SERVICE INFO – INA 0130

Новия обтяжна ролка 531 0859 10

Пълно покритие за двигатели D5204 и D5244

Снимка 1: 531 0859 10 — новия обтяжна ролка

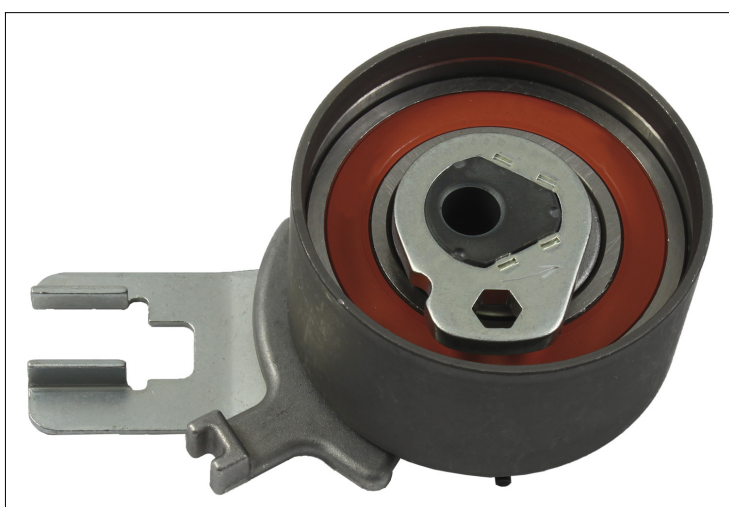
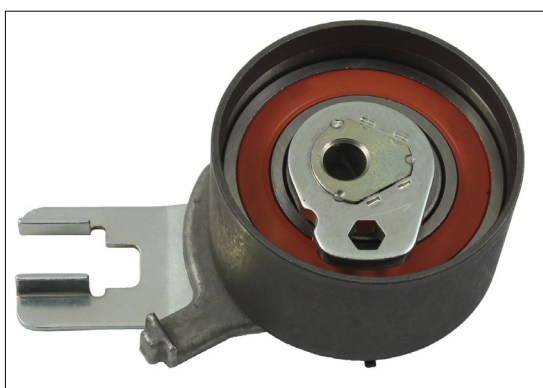
В посочените автомобили, обтяжната ролка 531 0515 10 (фигура 2), може да бъде използвана за ограничена серия номера на двигатели.

Поради тази причина, Schaeffler Automotive Aftermarket разработи нова обтяжна ролка 531 0859 10 (фигура 1). Тези компоненти покриват всички двигатели D5204 и D5244 през целия производствен период.

По отношение на външния вид, двете обтяжни ролки се различават само по дизайна на показателя на обтягането.

Комплекта 530 0504 10 с обтяжна ролка 531 0515 10 е заменен от комплект 530 0582 10 с новата обтяжна ролка.
